2号機

3号機

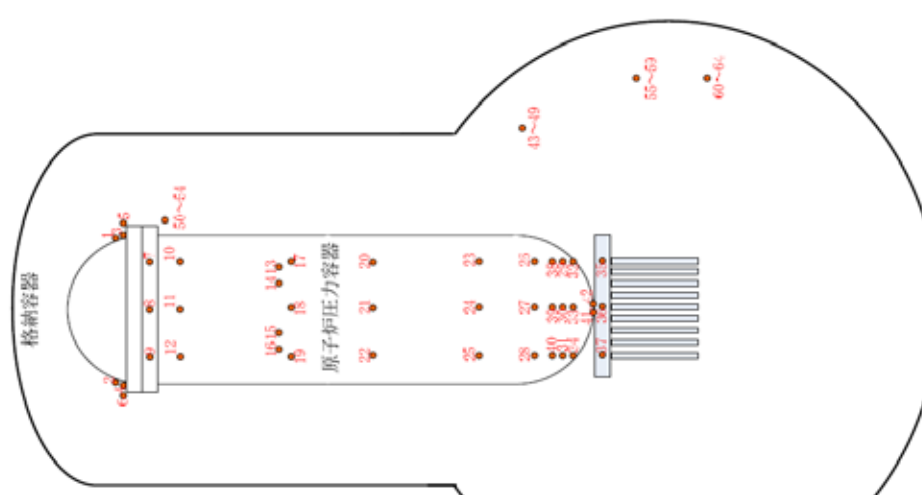
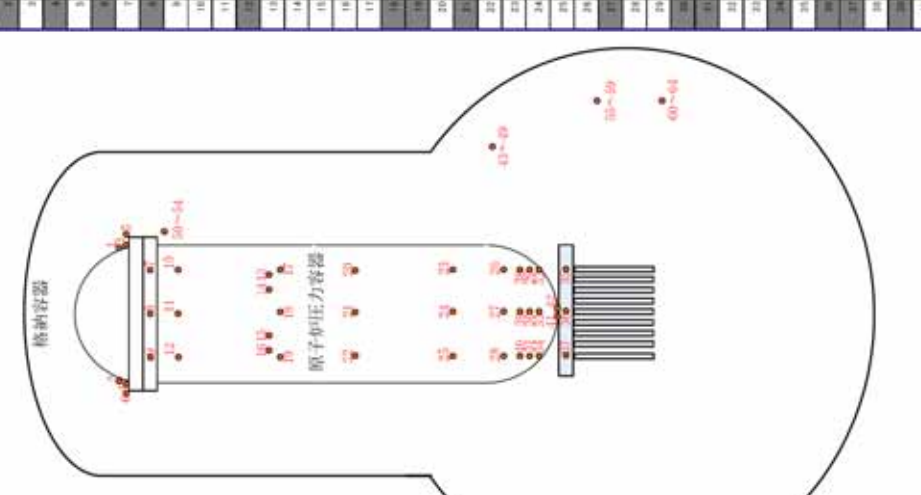
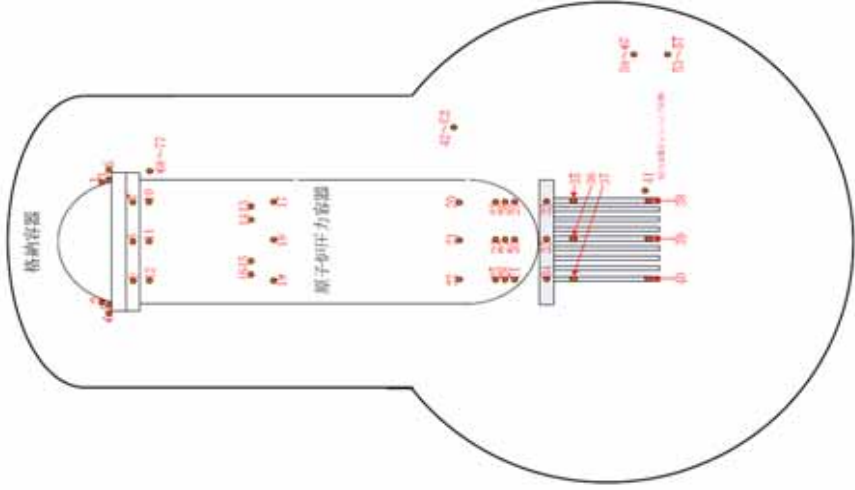
○：計測と判断していない温度計
 △：中継までケーブルがききでない温度計
 (予備抽出器、R/B1/F1高圧電圧リリアのためのアクセス不可)
 ※：定期的に計測が確認されている温度計
 B1：中間安全継接の報告書における評価後に故障(断線)と判断した温度計
 B2：中間安全継接の報告書における評価後に故障(断線)と判断した温度計
 既設のものはALAZ及びALZ(未入力)

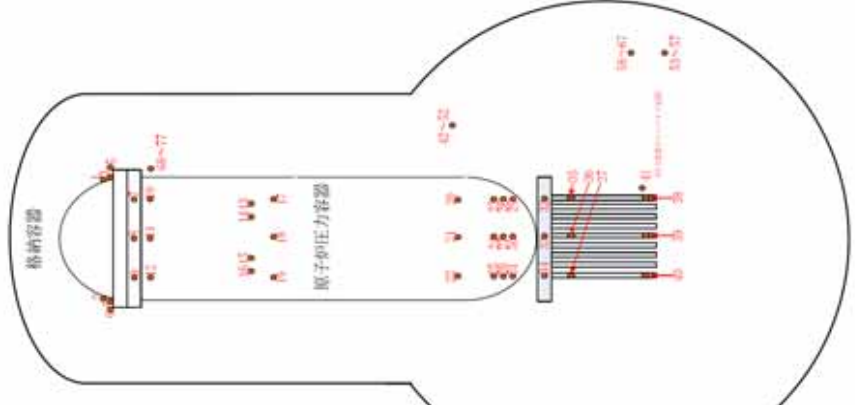
補正前

補正後

○ : 故障と判断していない履歴計
 A1 : 中機までケーブルが伸びていない履歴計
 (予備検査結果、R/F B1 F1高容量エリアのためアクセス不可)
 A2 : 定期検査の結果が確認されている履歴計
 BE : 中間安全報告書の報告書で故障と判断した履歴計
 BE : 中間安全報告書の報告書における評価表に故障(断線)と判断した履歴計
 底線りは A1,A2 及び A3 に記入)

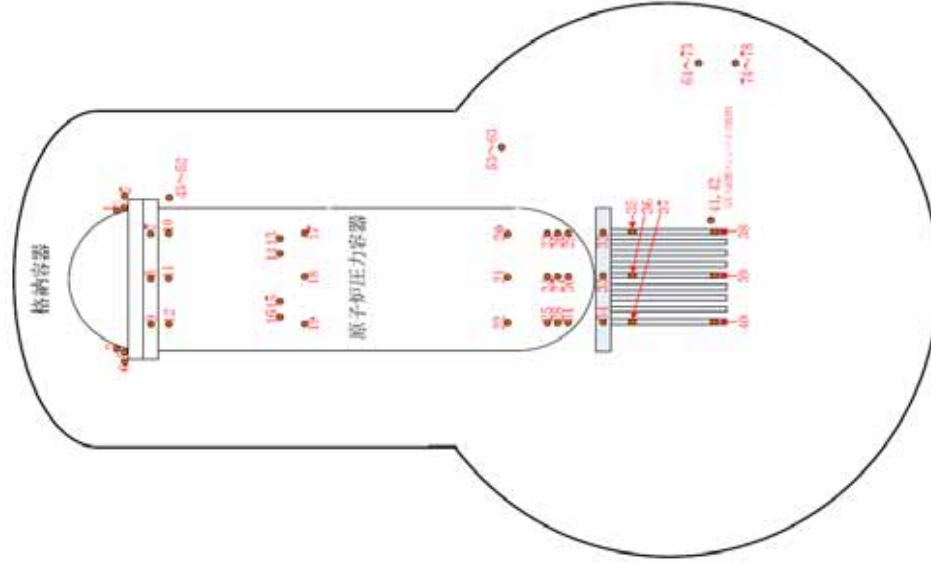
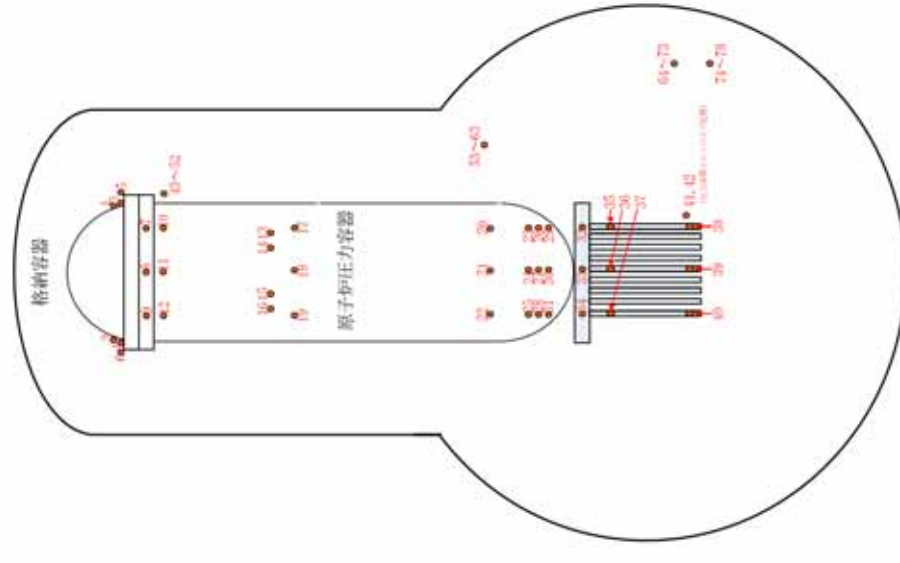
補正前

補正後

○：故障と判断していない温度計
 A1：中機までケーブルが伸びていない温度計
 (中機検出器、R/B1 F.L.高線量エリアのためのアクセス不可)
 A2：定期時に故障が確認されている温度計
 B1：中間安全確保の報告書で故障と判断した温度計
 B2：中間安全確保の報告書における評価係に故障(断線)と判断した温度計
 両者はA1/A2及びB1/B2を記入
